MUUTOSMÄÄRÄYS
AIRWORTHINESS
DIRECTIVE

M 711/77

711. Piper. Kaasuttimen imuilman suodatinkotelon vedenpoistoreikä.

Koskee: Lentokoneita Piper PA-28-151, sarjanumerot 28-7415001:stä 28-7715278:aan ja 28-7715289.

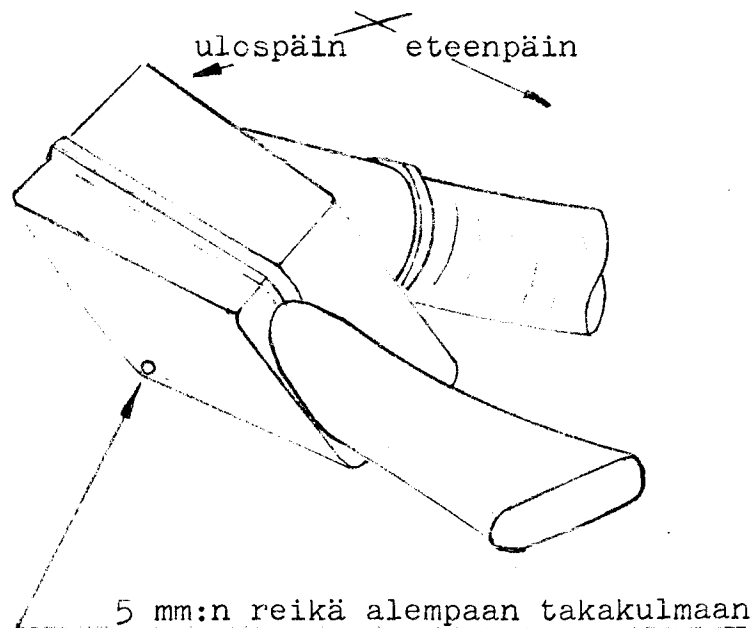
Toimenpiteet: Tarkasta 10 lentotunnin kuluessa, onko kaasuttimen imuilman suodatinkotelon (Piper osanumero 35462-00) ulomman puoliskon alemmassa takakulmassa vedenpoistoreikää. Mikäli tätä reikää ei löydy, niin irroita suodatinkotelo, pura se ja poraa 5 mm:n (0,19") reikä ko. kohtaan. (Katso kuvaa.). Kokoa tämän jälkeen suodatinkotelo ja asenna se paikoilleen.
